SECRETARIA DE MOBILIDADE E CONTROLE URBANO  
COMISSÃO DE CONTROLE URBANÍSTICO

**ATA DA 385ª. REUNIÃO ORDINÁRIA DA COMISSÃO  
DE CONTROLE URBANÍSTICO – CCU**

e nº. 07.54662.9.17 da **REVITALIS PARTICIPAÇÕES E INCORPORAÇÕES IMOBILIÁRIAS Ltda.**, referente à Reforma com Acréscimo de Área para um complexo de edificações (Flats, Edifício Garagem), a se localizar na Rua de São Jorge, nº. 215 – Bairro do Recife; e um complexo de edificações (Hotel, Edifício. Empresarial, Edifício Corporativo, Lojas, Bares, Restaurantes e espaço multiuso), a se localizar na Rua de São Jorge, nº. 240 – Bairro do Recife. (ZEPH 09/ SR). **Encaminhado à CCU:** face a Lei nº. 16.176/96, Art. 62, § 1º. (LUOS – Empreendimento de Impacto). A **Presidente** passou a palavra ao Relator do processo o representante da SDSMA, Dr. **Gustavo** Lins que iniciou dizendo: “Na verdade são dois processos, mas terão uma mesma análise. Como é um processo muito longo vou ler o parecer da DNAV que resume tudo.” **PARECER DA DNAV/DILURB:** “1. **SOLICITAÇÃO:** Análise urbanística de projeto de reforma, com mudança de uso e com acréscimo de área, dos edifícios nºs 215 e 240, situados na Rua de São Jorge, no Bairro do Recife. Trat

Imagem 09: Esquema dos pontos de entrada/saída de veículos e carga/descarga.

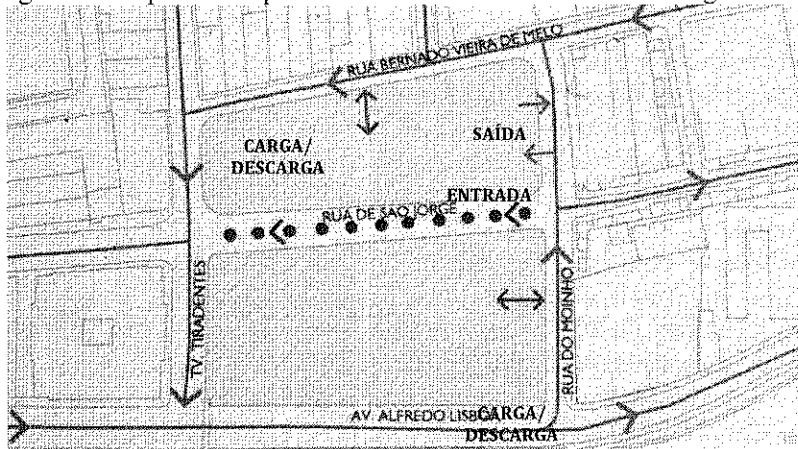
poderá reduzir a sua faixa de rolamento para no mínimo 6,00m (seis metros) de largura contínua. Com isto, as calçadas passarão a ser mais largas, priorizando e dando maior segurança aos pedestres que circulam entre os blocos do empreendimento. 2. Quanto aos acessos ao estacionamento (entrada/saída) indicados pela Rua do Moinho: Visando evitar a concentração de veículos num único ponto desta via, e ainda por se localizarem bem próximos da esquina com a Rua Bernardo Vieira de Melo, indicamos a separação dos fluxos de entrada e saída, definindo a entrada pela Rua do Moinho e a saída pela Rua Bernardo Vieira de Melo. Chamamos a atenção da importância da separação destes acessos, diante da possibilidade da Av. Tiradentes operar totalmente em mão única até a Av. Alfredo Lisboa, conforme croqui de circulação anexo. Com isto, a Rua do Moinho absorverá o tráfego da Av. Tiradentes para possibilitar a ligação com a Av. Cais do Apolo, atraindo assim um maior volume no tráfego de passagem. 3. Quanto ao número de vagas de estacionamento: O projeto apresenta 135 vagas de estacionamento a mais do que o mínimo exigido por lei (dados do formulário da CELIC). Este acréscimo pode induzir numa maior atratividade de veículos, o que não vemos como prejuízo para o bairro. Estas vagas poderão suprir a retirada de estacionamentos permitidos em algumas vias do entorno do empreendimento, em função do elevado fluxo (pedestres, ciclovias, veículos, etc.), gerado pela sua implantação. Este Parecer visa não comprometer a mobilidade da área, preservando o arruamento e as características aprazíveis do Bairro do Recife.” Em, 20/06/2018.
